Product Change Notice (PCN)

件名: RL78/F23, F24 シリーズ、HWQFN 製品の組立および選別拠点追加

発行日: 3/21/2025

■捺印図

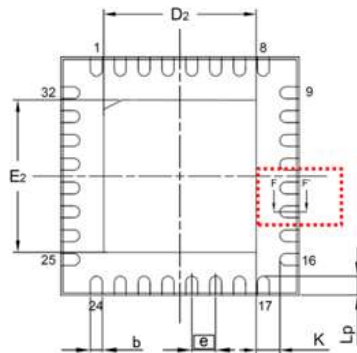
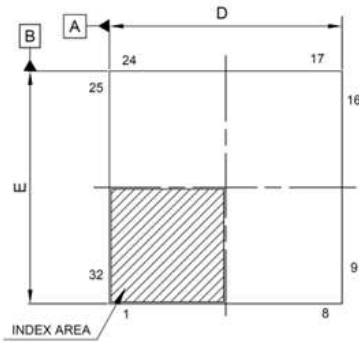
以下の通り、変更になります。

追加拠点仕様 Additional factory		既存拠点仕様 Existing factory	
RL78/F24,F23		RL78/F24,F23	
製品型名 Product name	*****	製品型名 Product name	*****
内部コード Internal code	_____	内部コード Internal code	_____
1ピン・マーク No.1 pin index mark	●	1ピン・マーク No.1 pin index mark	○
	製造ロット番号 Assembly lot number		製造ロット番号 Assembly lot number
	内部コード Internal code		内部コード Internal code

■パッケージ外形 (1/2)

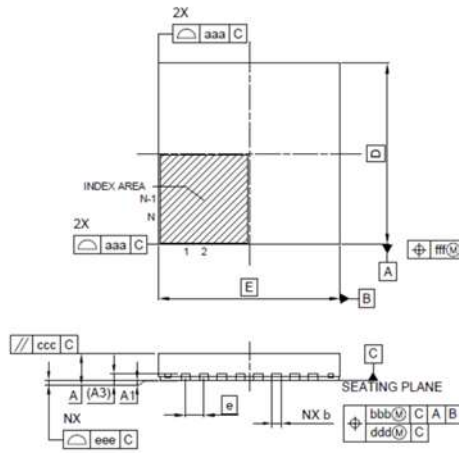
Package Drawing (Renesas Semiconductor KL Sdn.Bhd.)

Renesasコード PWQN0032KH-A

Reference Symbol	Dimension in Millimeters		
	Min.	Nom.	Max.
D	4.85	5.00	5.15
E	4.85	5.00	5.15
A	—	—	0.80
A ₁	0.00	—	0.05
b	0.18	0.25	0.30
e	0.50 BSC		
L _p	0.35	0.40	0.45
y	—	—	0.08
c	—	0.20	—
K	0.20	—	—
D ₂	—	3.20	—
E ₂	—	3.20	—

Existing factory

Package Drawing (Greatek Electronics Inc.)

Renesasコード PWQN0032KF-B

Package Drawing (Dimension comparison)

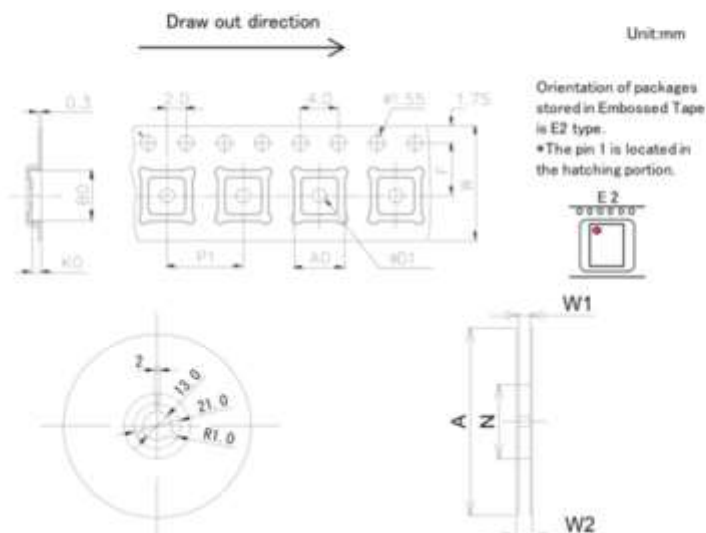
RSKL package symbols complied to JEITA standard, and Greatek package symbols complied to JEDEC standard.

RSKL Symbol	5x5mm 32pin HWQFN PWQN0032KH-A			Greatek Symbol	5x5mm 32pin HWQFN PWQN0032KF-B		
	Dimension in Millimeters				Dimension in Millimeters		
	Min	Nom	Max		Min	Nom	Max
A	-	-	0.80	A	-	-	0.80
A1	0.00	-	0.05	A1	0.00	-	0.05
c	-	0.20	-	A3	0.20 REF		
b	0.18	0.25	0.30	b	0.18	0.25	0.30
D	4.85	5.00	5.15	D	-	5.00	-
E	4.85	5.00	5.15	E	-	5.00	-
e	0.50 BSC			e	-	0.50	-
-	-	-	-	N	32		
Lp	0.35	0.40	0.45	L	0.35	0.40	0.45
-	-	-	-	K	0.20	-	-
D2	-	3.20	-	D2	3.15	3.20	3.25
E2	-	3.20	-	E2	3.15	3.20	3.25
-	-	-	-	aaa	-	-	0.15
-	-	-	-	bbb	-	-	0.10
-	-	-	-	ccc	-	-	0.10
-	-	-	-	ddd	-	-	0.05
y	-	-	0.08	eee	-	-	0.08
-	-	-	-	fff	-	-	0.10

Packing Specification Tape & Reel Outline Drawing

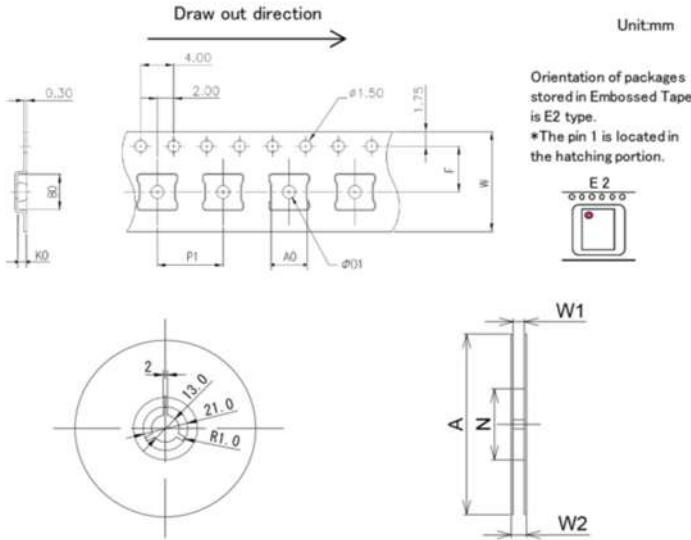
トレイの変更はありません。
テープ&リールは、以下の通り変更になります。

Tape Code	E12*08-B8CA	
Tape Dimensions (mm)	W	12.0
	P1	8.0
	A0	5.3
	B0	5.3
	K0	1.0
	F	5.5
Reel Dimensions (mm)	D1	1.5
	A	330
	N	100
	W1	13.5
	W2	17.5
Maximum storage Pcs. IC/ Reel	2500	
Material	Carbon PS	
Surface resistance	$1.0 \times 10^{-4} \leq R < 1.0 \times 10^{-11} \Omega$

Tape Code		ECPKG0505-151
Tape Dimensions (mm)	W	12.0
	P1	8.0
	A0	5.3
	B0	5.3
	K0	1.1
	F	5.5
Reel Dimensions (mm)	D1	1.6
	A	330
	N	102
	W1	12.8
	W2	18.4
Maximum storage Pcs. IC/ Reel		2500
Material		Carbon PS
Surface resistance		$1.0 \times 10^4 \leq R < 1.0 \times 10^{11} \Omega$
